## Advies bushaltelocaties Cruquius

23 juli 2024

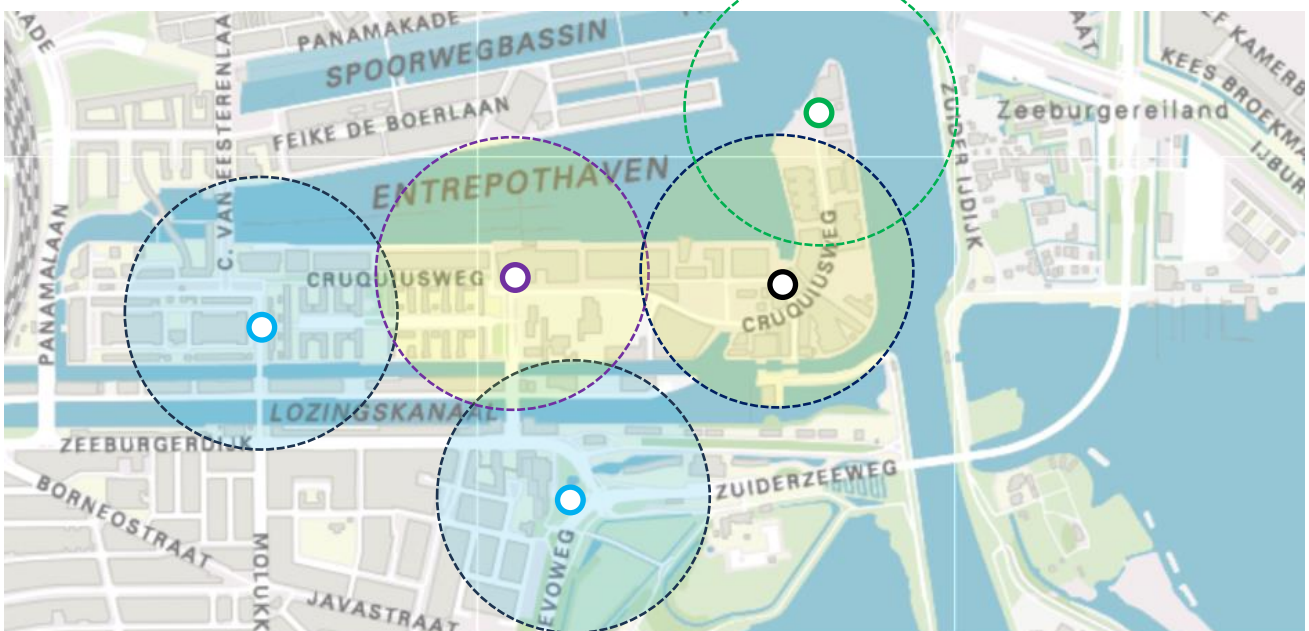
- Bestaande OV haltes (Veelaan en Insulindeweg)
- Nieuwe halte voor routevariant 1 en 2. In het verleden is op deze plek een bushalte geweest (zie Google Maps 2014 en 2009). Op deze plek is voldoende ruimte voor een halte. Deze zorgt ook voor goede/fijnmazige ov ontsluiting van de Architectenbuurt en een deel van het Zeeburgerpad. Mijn advies is om deze halte in elk geval te doen.

- Nieuwe halte voor routevariant 1 en 2. Voor beide varianten kan gestart worden met een haltekom in de noordelijke richting. Een haltekom is nodig omdat deze ook als eindhaltevoorziening gebruikt moet kunnen worden (variant Bottelarijstraat). Wordt er gekozen voor variant via de keerlus (einde Cruquiusweg) dan moet ook gekeken worden naar een halte in zuidelijke richting. Dat kan halteren op de rijbaan zijn. In deze variant kan de haltekom van de noordelijke richting er voor zorgen dat auto's en vrachtwagens een plek hebben waar veilig gepasseerd kan worden. Daarnaast biedt de haltekom flexibiliteit in het geval de bus niet kan doorrijden naar de keerlus (schakelen tussen variant 1 en 2). Er moet onderzocht worden of hier voldoende ruimte is voor een haltekom en een halte langs de rijbaan.

- Nieuwe halte voor routevariant 1 (keerlus einde Cruquiusweg). Deze halte komt bij de keerlus. Hier is eigenlijk maar één haltekom nodig waar de bus kan stoppen (en wachten). Dit moet nog ontworpen worden en hiermee lijkt er dus voldoende ruimte om de halte te maken.

Met 2 of 3 haltes op de aangegeven locaties is gebied qua loopafstanden goed ontsloten met OV. Meer haltes zijn niet nodig. Met deze locaties kan je inspelen op beide routevarianten en leg je ook een minimale ruimteclaim op het gebied.

In routevariant 1 is voor heel Cruquius met drie haltes het OV qua loopafstanden ook goed ontsloten voor kwetsbare doelgroepen. Mocht er definitief gekozen worden voor routevariant 2, dan is alleen het meest noordelijkste puntje niet (goed) ontsloten met OV. Het advies is om daar geen senioren of mindervalidenwoningen en/of voorzieningen voor kwetsbare doelgroepen te realiseren.
